Acuerdo 1703 Por el cual se aprueba la incorporación del cambio en los límites de generación y absorción de potencia reactiva de las unidades 1, 2 y 3 de la planta Porce II

1703

1 Junio, 2023

UNIDAD 1

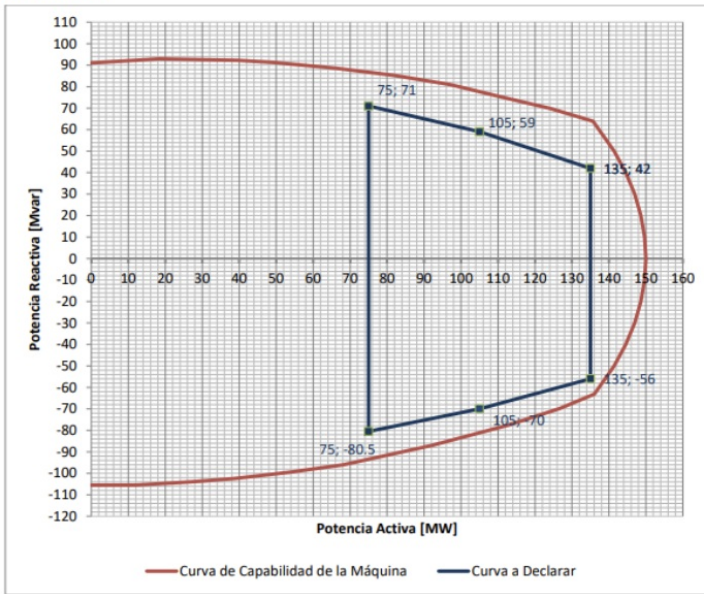
Aprobar la declaración de una nueva curva operativa de carga de las unidades 1, 2 y 3 de la central de generación Porce II, en las que se define la capacidad para entrega y absorción de potencia reactiva de las plantas en función de la potencia activa generada, como se presenta a continuación:

Unidad	Parámetro a modificar	P [MW]	Q [Mvar] Valor Anterior	Q [Mvar] Valor Nuevo
Porce II 1	Capacidad de Absorción de Reactivos	75	-79	-80,5
		105	-67	-70
		135	-56	-56
	Capacidad de Generación de Reactivos	75	84	71
		105	76	59
		135	63	42

Unidad 2

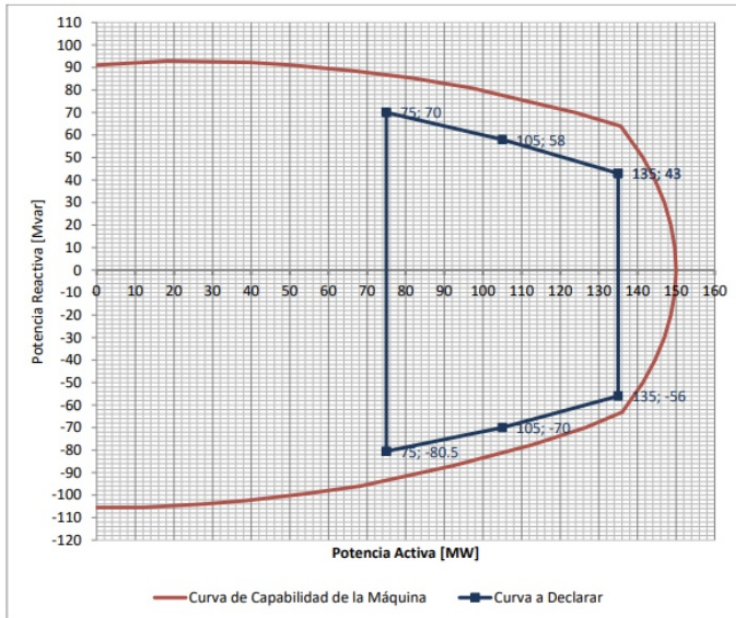
Unidad	Parámetro a modificar	P [MW]	Q [Mvar] Valor Anterior	Q [Mvar] Valor Nuevo
Porce II 2	Capacidad de Absorción de Reactivos	75	-79	-80,5
		105	-67	-70
		135	-56	-56
	Capacidad de Generación de Reactivos	75	84	70
		105	76	58
		135	63	43
Porce II 3	Capacidad de Absorción de Reactivos	75	-79	-80,5
		105	-67	-70
		135	-56	-56
	Capacidad de Generación de Reactivos	75	84	76
		105	76	64
		135	63	48
